**ARAU**  
**ACTION URBAINE**

Communiqué de presse du lundi 26 septembre 2011

***Réaménagement de la Porte de Ninove : encore un projet routier  
Les habitants veulent une porte de ville et le maintien des platanes, pas un  
carrefour routier***

La réunion de la Commission de concertation organisée mardi 27 septembre à 15h30 par la Commune de Molenbeek examinera la demande de permis d'urbanisme déposée par le service Public Fédéral Mobilité Transports pour le réaménagement de la Porte de Ninove, voiries et parc.

*Extrait du PRAS*

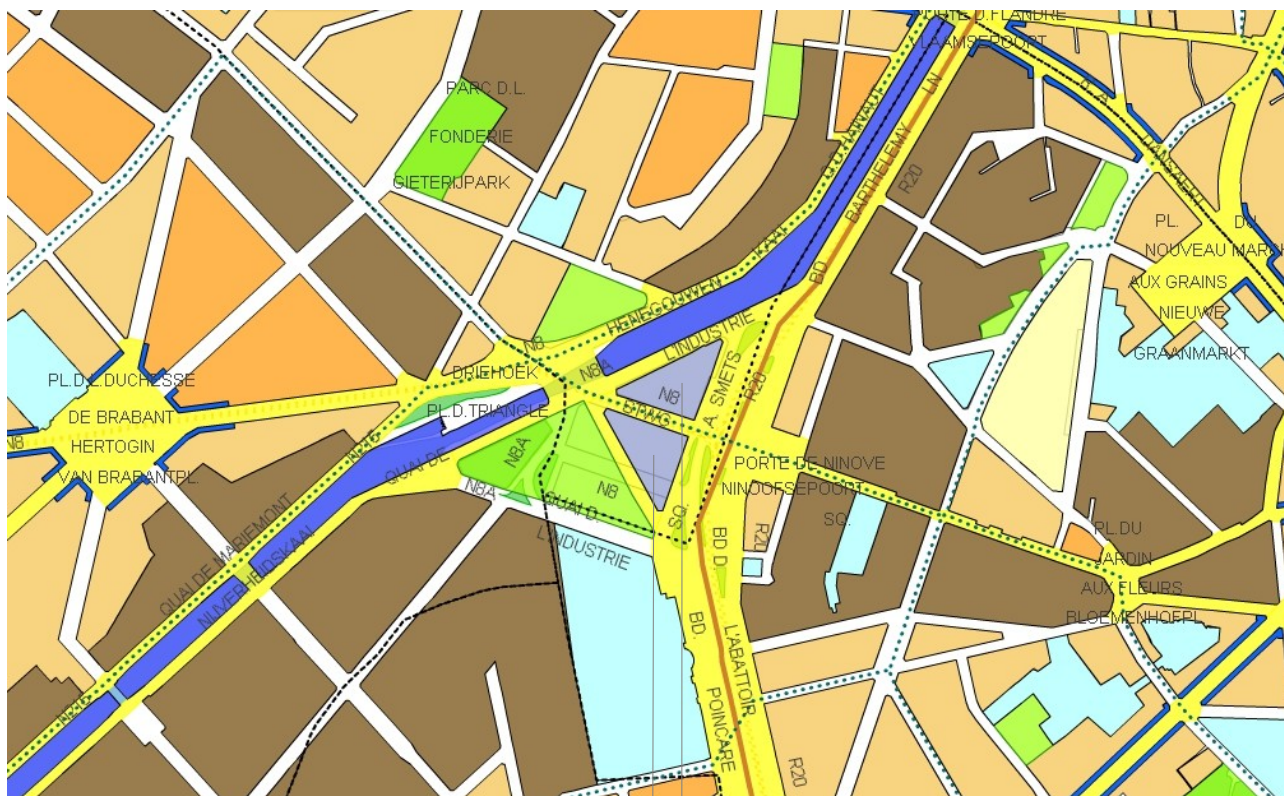
On peut se réjouir de voir ces deux triangles enfin reconstruits et affectés au logement plutôt qu'aux bureaux comme prévu par le PRAS mais on est en droit de se demander, à l'occasion d'un projet d'aménagement d'espaces publics et entre autres sujets, comment les gabarits projetés vont interagir avec l'espace public.
